## BOREAS

### Ampliamento del Parco Eolico di Ulassai e Perdasdefogu nel territorio del Comune di Jerzu (NU)

### NOTA DI PRESENTAZIONE DELLA DOCUMENTAZIONE INTEGRATIVA PER IL PROGETTO BOREAS

**INTEGRAZIONI DOCUMENTALI PROGETTO PARCO  
EOLICO BOREAS**

Figura 1 – Estratto Elaborato 0.27.20.01.W04 - Planimetria su CTR con Attraversamenti.

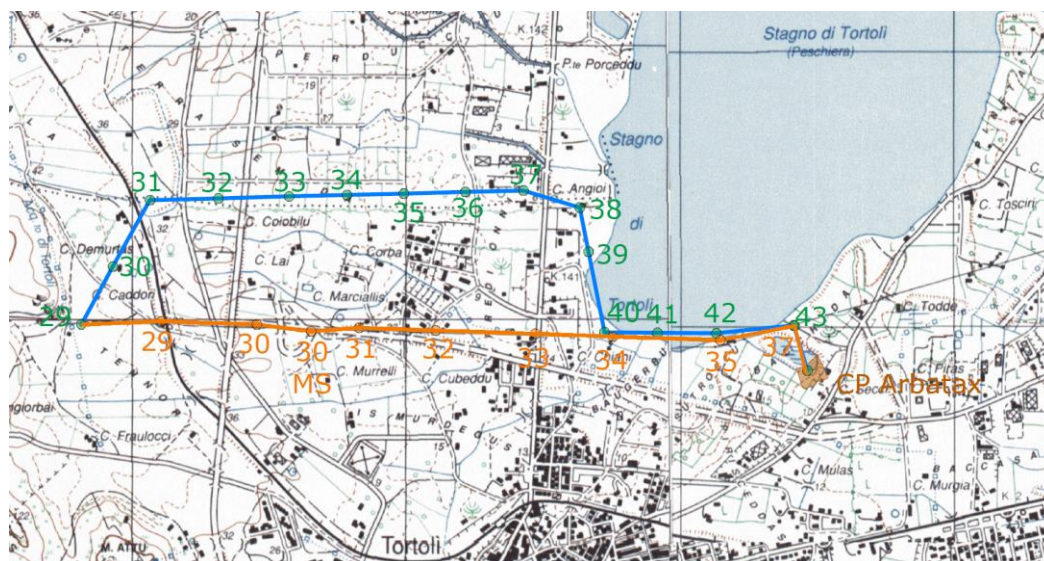
La soluzione iniziale presentata ed oggetto della richiesta di integrazioni prevedeva il potenziamento della linea Arbatax Lanusei attraverso il rifacimento della tratta dal sostegno n°28 alla CP di Arbatax dell'elettrodotto AT a 150 kV in semplice terna "CP Arbatax - Lanusei" attraverso la sostituzione dei conduttori esistenti con conduttori di sezione pari a 31.5mm, il riutilizzo di 5 sostegni, la demolizione di 5 sostegni e la realizzazione di 6 Nuovi Sostegni.

A valle di successive interlocuzioni con Terna, anche al fine di esplorare possibili soluzioni meno impattanti, come peraltro richiesto dalla stessa Amministrazione, è stato richiesto da Terna di valutare l'utilizzo della linea esistente "Flumendosa DD-Arbatax" in quanto rispondente alle caratteristiche richieste (conduttore 31,5mm), ma non in esercizio a causa della mancanza del conduttore nelle ultime due campate. Sardeolica S.r.l. ha predisposto quindi l'aggiornamento del progetto delle opere al fine di ottenere il previsto benessere dal Gestore stesso.

La Figura 1 mostra un dettaglio delle opere, dove in tratto blu è riportato il tracciato della linea Arbatax-Flumendosa DD che costituirà il nuovo tratto della linea Arbatax-Lanusei, mentre in arancione è riportato il tracciato della linea attuale Arbatax-Lanusei. Si ricorda che la linea in blu è di fatto un elettrodotto in doppia terna che ospita altra linea attiva (Arbatax-Flumendosa).

- Il riutilizzo di una linea esistente, attualmente non attiva ma equipaggiata quasi totalmente con il conduttore adeguato, permette di non installare nuovi sostegni;
- La demolizione della linea esistente Arbatax-Lanusei permette di liberare aree urbanizzate del comune di Tortolì.

Inoltre, la mancata necessità di installare nuovi sostegni risolve intrinsecamente le tematiche relative al rischio archeologico e paesaggistico.

Figura 4 – Layout Boreas di progetto con evidenza delle postazioni eoliche scartate in fase di affinamento del layout.

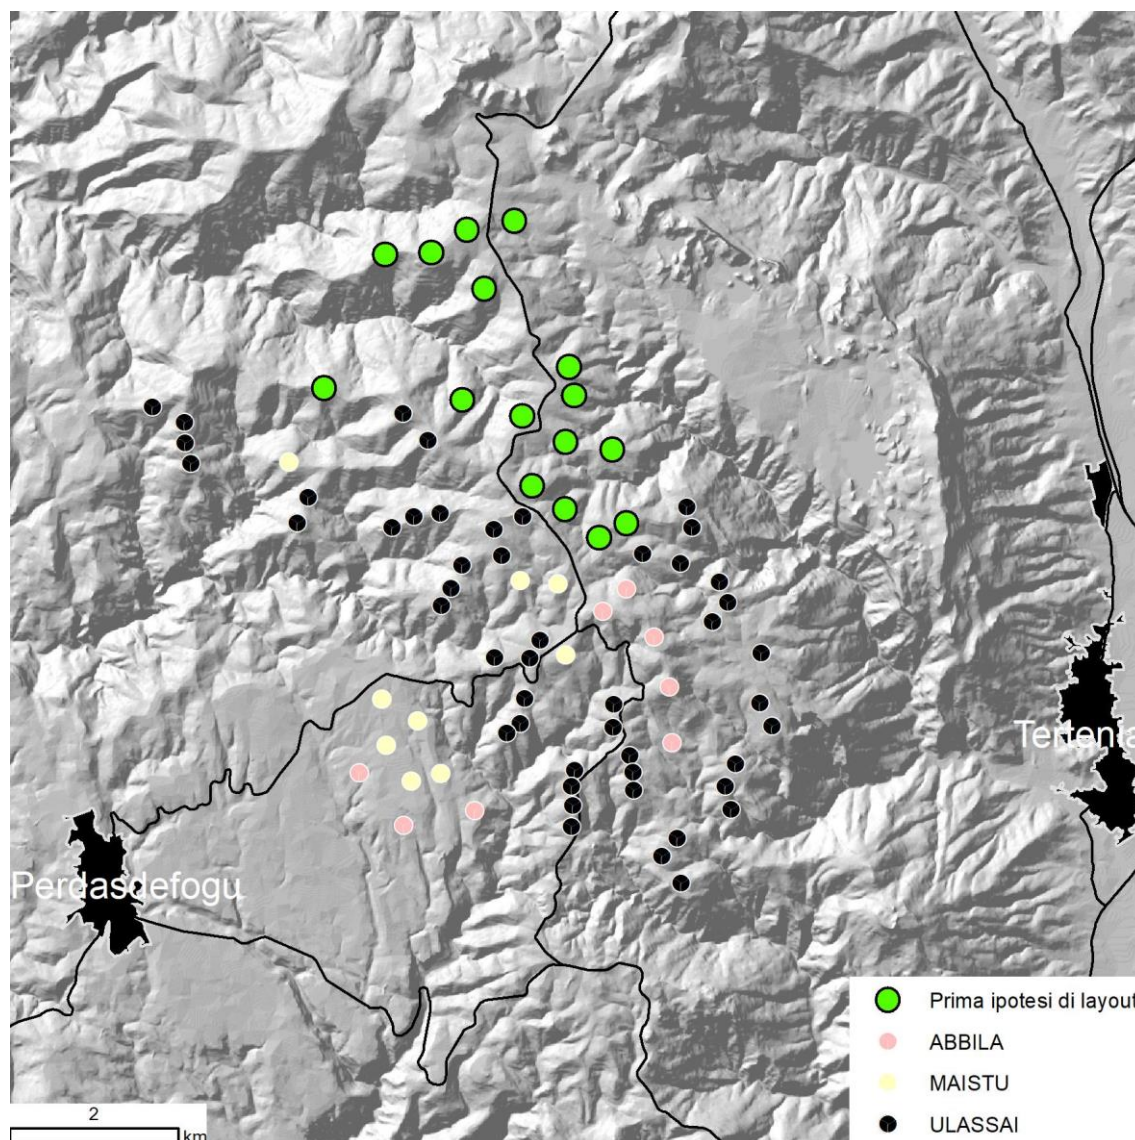
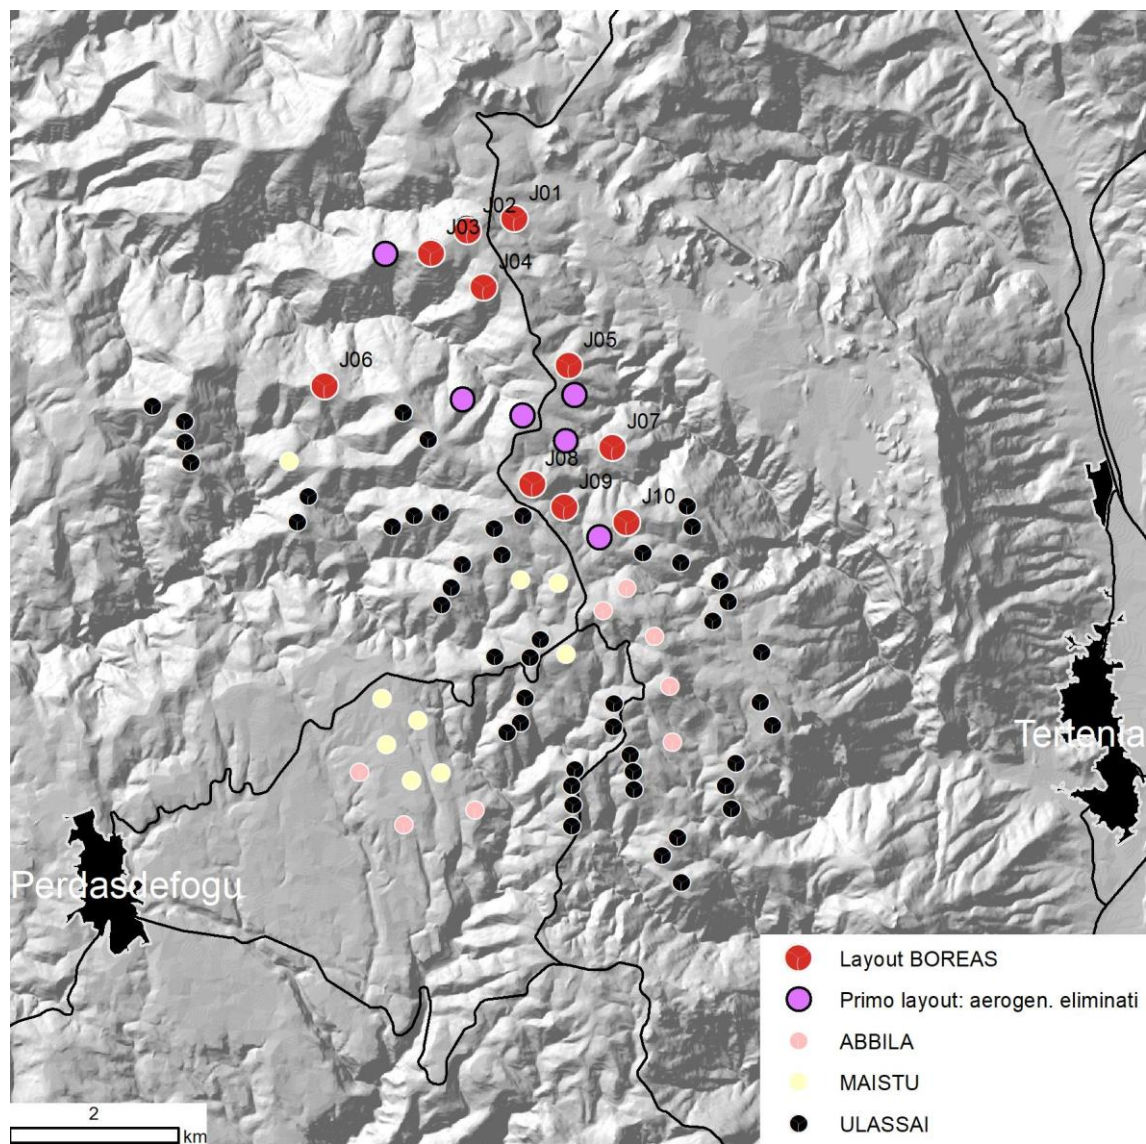
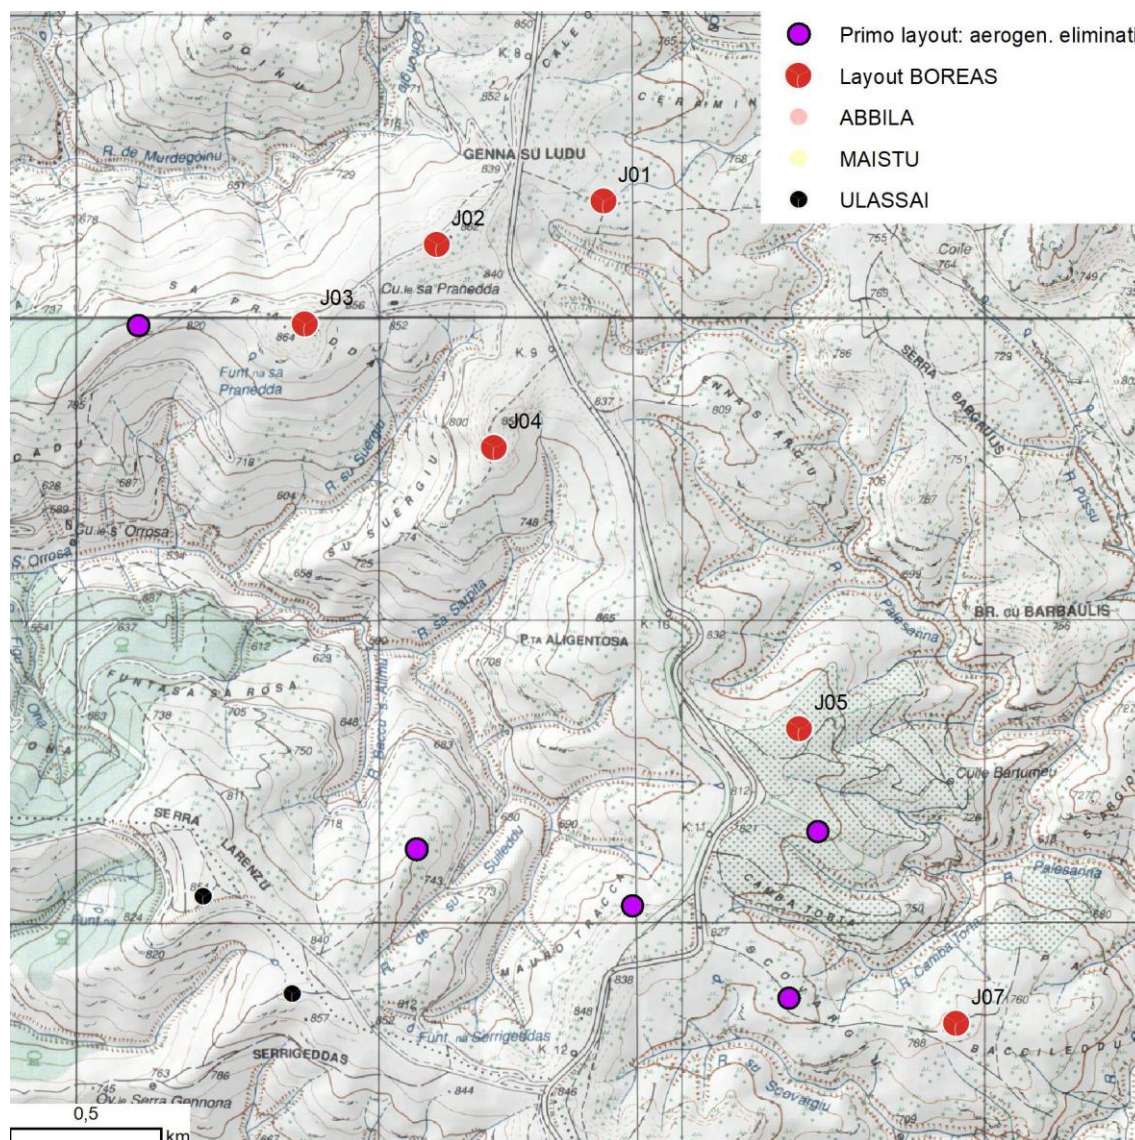
*In considerazione dell'esistenza di impianti adiacenti e in progetto, l'ulteriore incremento determinato dal presente procedimento deve valutare con dettaglio il tema delle alternative progettuali, che non risulta trattato in modo approfondito e con riferimento ad eventuali dettagli rispetto alle criticità ecologiche e paesaggistiche (possibili alternative localizzative sul layout proposto, comprensive di valutazioni su possibili modificazioni del numero delle pale).*

Il primo layout così elaborato, composto di 16 aerogeneratori, è rappresentato nella Figura 3.

Un ulteriore affinamento del layout, ispirato ai criteri sopra illustrati, ha portato a ridurre il numero degli aerogeneratori da 16 a 10 (Figura 4). In tale logica si è rinunciato a un gruppo di 4 aerogeneratori nell'area prossima alla stazione di utenza, valutata l'eccessiva concentrazione di interventi e la prossimità al sistema vallivo; è stata inoltre scartata la possibilità di installare un aerogeneratore nell'estremità nordovest del parco, per mitigare l'interessamento della cresta di *Sa Pranedda*, e un ulteriore nell'estremità sud per evitare un'eccessiva concentrazione di aerogeneratori.

In definitiva, anche a fronte delle indispensabili valutazioni interne circa la rispondenza delle soluzioni progettuali a modelli economici sostenibili, la Proponente è pervenuta alla considerazione che l'unica reale alternativa al layout proposto - tenendo in considerazione quanto scaturito dagli approfondimenti tecnici condotti e dai criteri di progettazione seguiti - sia l'Alternativa Zero.

Figura 18- Valore induzione magnetica a 1m dal terreno, n.2 terne MT 630mm<sup>2</sup> - I=700A

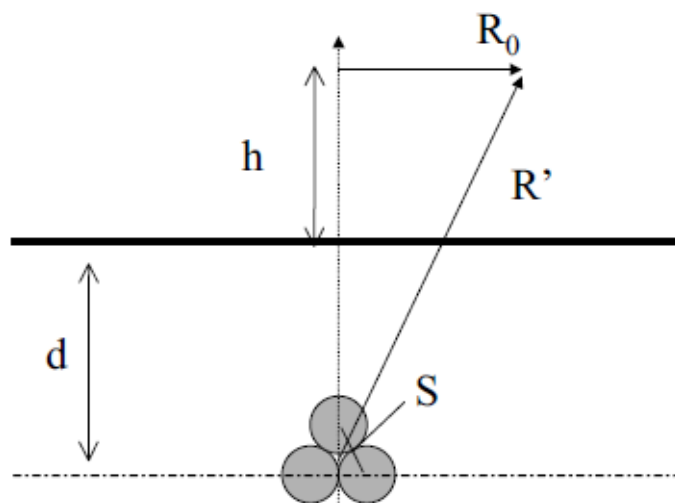
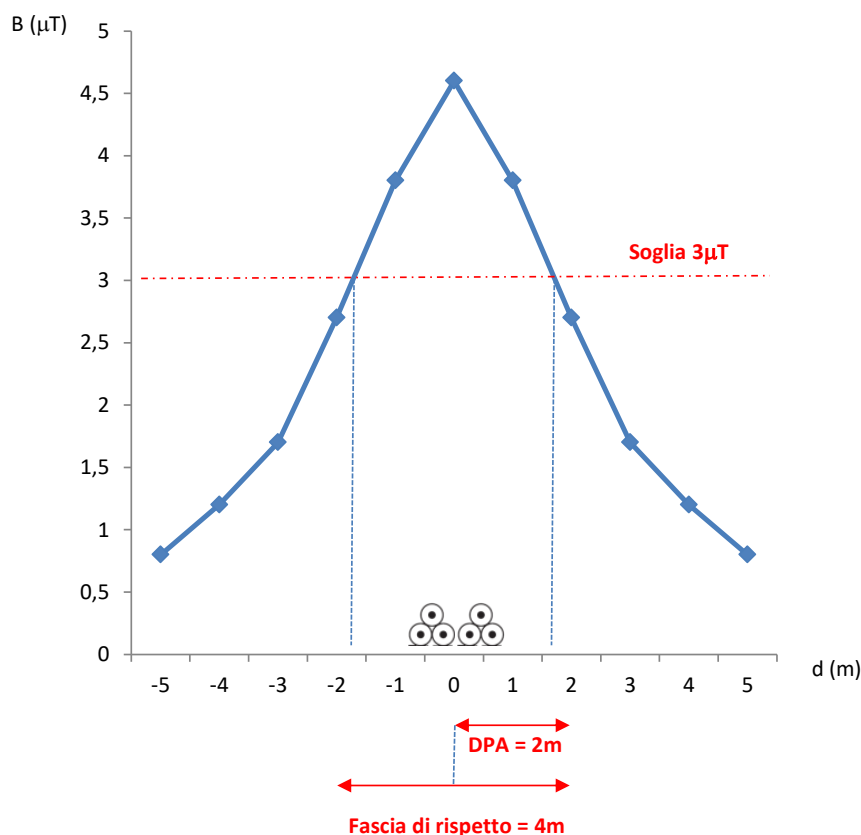
Il progettista concorda con le osservazioni ARPAS in relazione all'osservazione n.2, in cui si afferma che i conduttori di tipo elicordato sono normalmente disponibili fino alle sezioni di 300m<sup>2</sup>, e sebbene sia possibile realizzare anche l'elicordato anche con sezioni più elevate si preferisce non realizzarli e procedere con la posa a trifoglio. In questa configurazione (Figura 17) la norma CEI 106-11 introduce una formula semplificata per il calcolo diretto della distanza R<sub>0</sub> dall'asse della linea al livello del suolo (h=0) oltre la quale l'induzione magnetica scende al di sotto del valore di 3 μT (1):

Tenuto conto delle caratteristiche e delle condizioni di posa dei cavidotti per sezioni maggiori o uguali a 300 mm<sup>2</sup>, assumendo cautelativamente la quota di installazione di pari a -1m, e i seguenti valori relativi alle condizioni nominali di funzionamento dei cavidotti, si ottengono i risultati riassunti in tabella dove si riportano anche le DPA approssimata al mezzo metro successivo per ciascun cavidotto.

Per i cavidotti in multipla terna con sezioni fino a 630 mm<sup>2</sup> (configurazioni complesse) con lo studio di situazioni analoghe mediante software di simulazione si è determinata la DPA nella situazione peggiore. Nel caso ad esempio di elettrodotto realizzato con doppia terna di cavi a 30kV, aventi sezione di 630mm<sup>2</sup>, attraversati da una corrente pari a 700 A (portata nominale), i valori di induzione magnetica calcolati a una quota di 1m da suolo sono risultati inferiori alla soglia di 3  $\mu$ T a una distanza di circa 1,8 m dall'asse dell'elettrodotto; considerando quindi con le approssimazioni una DPA di 2 m, la fascia di rispetto sarà quindi di 4 m a cavallo dell'asse del cavidotto (Figura 18).

Nei cavidotti denominati C e C1, considerando un margine cautelativo di sicurezza, si potrà assumere una DPA pari a 2m.

Figura 19 – Rapporti spaziali tra il percorso dei mezzi e il centro abitato di Tortolì

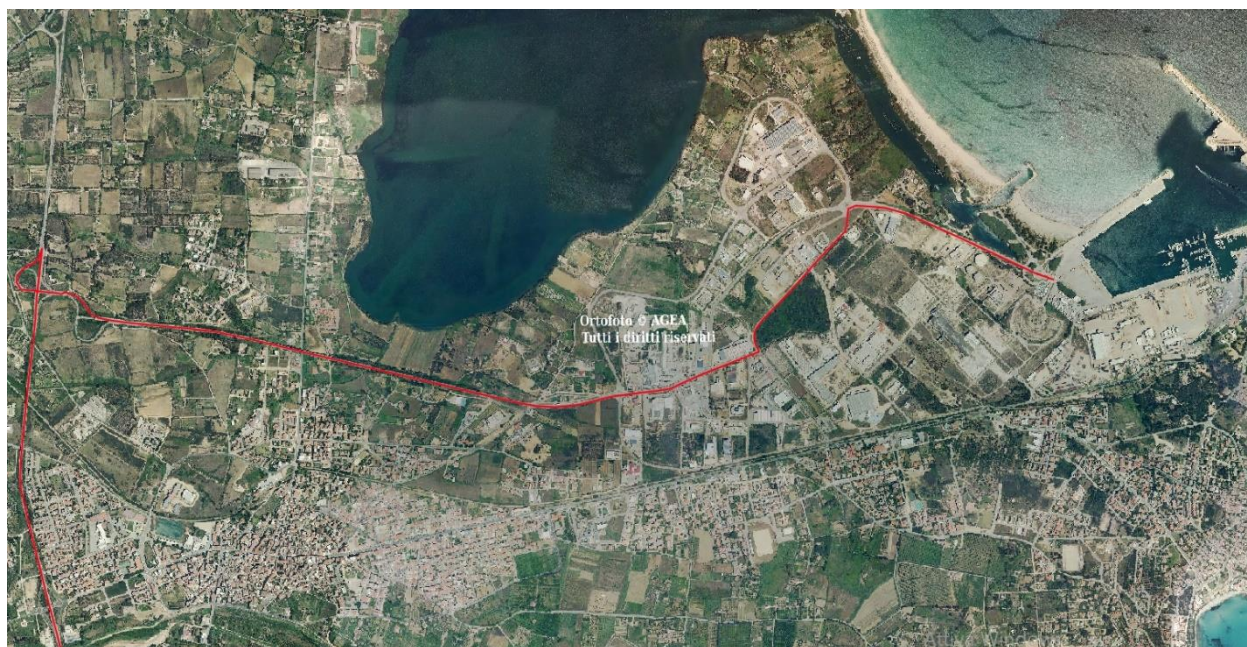
In ossequio al suggerimento di condurre un'analisi degli eventuali impatti sul porto in cui arriveranno gli aerogeneratori, e sul potenziale disagio alla circolazione indotto dal movimento di autoarticolati e automezzi di cantiere sul traffico veicolare transitante sulle strade ordinarie (strade statali, provinciali, e comunali), si precisa quanto segue.

Come indicato negli elaborati *AM-RTC10015-a - Report dei trasporti speciali*, *AM-RTC10017 rev.1 - Descrizione degli interventi sulla viabilità principale di accesso al parco eolico per il trasporto degli aerogeneratori*, il porto di arrivo sarà quello di Tortolì, che risulta uno dei poli regionali per la cantieristica marittima industriale, vi si eseguono infatti lavorazioni relative ad esempio alla predisposizione di grandi strutture per piattaforme operanti in mare. L'insieme di tali lavorazioni comporta che tutto il sistema porto sia dimensionato per il transito di automezzi anche di dimensioni eccezionali. Va altresì notato come il porto abbia una connessione diretta con la zona industriale del paese che risulta già infrastrutturata per il transito dei mezzi pesanti e connessa direttamente alla SS 125. Tale adiacenza spaziale tra porto e zona industriale consente di evitare completamente le interferenze con il traffico del centro urbano che non verrà attraversato dai mezzi (Figura 19).
